**Niederschrift über die öffentliche Sitzung des Gemeinderates Gerach am
27.01.2022**

5. 2. Änderung des Bebauungsplanes "Am Reckendorfer Weg", Auswertung der frühzeitigen Beteiligungsrunden gemäß § 3, 4 Abs. 1 BauGB, Billigung des Entwurfes und Beschluss zur öffentlichen Auslegung

4. 3. Änderung des Flächennutzungsplanes; Auswertung der frühzeitigen Beteiligungsrounden gemäß § 3, 4 Abs. 1 BauGB, Billigung des Entwurfes und Beschluss zur öffentlichen Auslegung

Anlage:
Lageplan

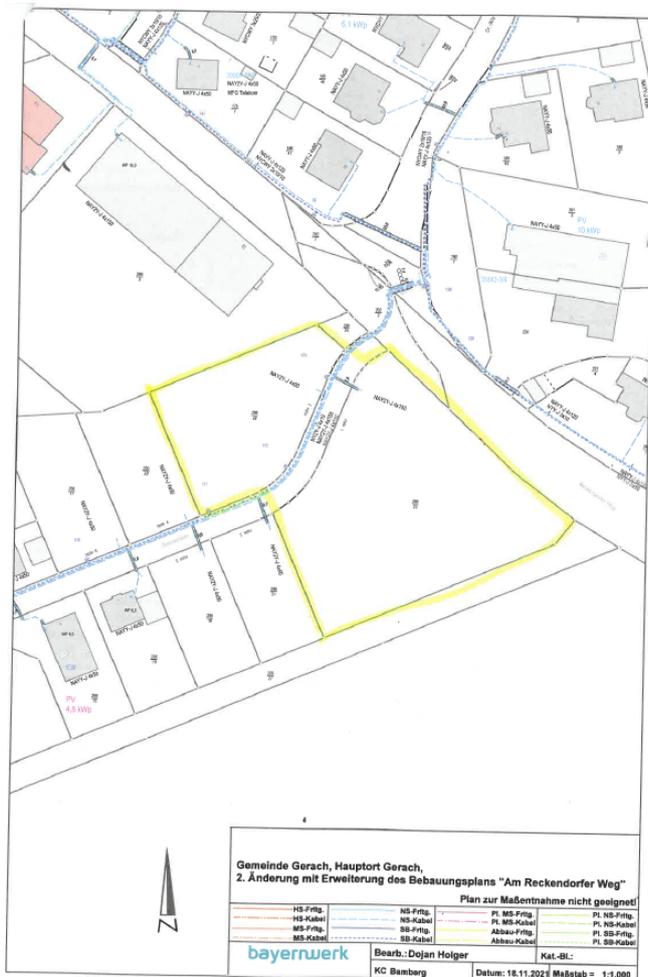
Bei der Überprüfung der Planungsunterlagen haben wir festgestellt, dass Anlagen unseres Unternehmens vorhanden sind. Wir haben zu Ihrer Information einen Übersichtsplan im Maßstab 1:1.000 beigelegt. Die betroffenen Anlagen sind farblich markiert, weitere Informationen können der Legende entnommen werden. Wir bitten Sie die Anlagen unseres Unternehmens bei der Planung zu berücksichtigen.

Bei geplanten Tiefbaumaßnahmen, in der Nähe unserer Leitungen, ist vor Baubeginn eine nochmalige Einweisung auf die genaue Lage der Anlagen anzufordern. Ansprechpartner ist das KC Bamberg, Tel.: 0951/30932-330. Entsprechende Sicherungsmaßnahmen für unsere Leitungen müssen im Zuge der weiteren Planungen festgelegt werden.

Die Hinweise werden zur Kenntnis genommen und im Rahmen der Fachplanungen bzw. bei Umsetzung der Baumaßnahme berücksichtigt.
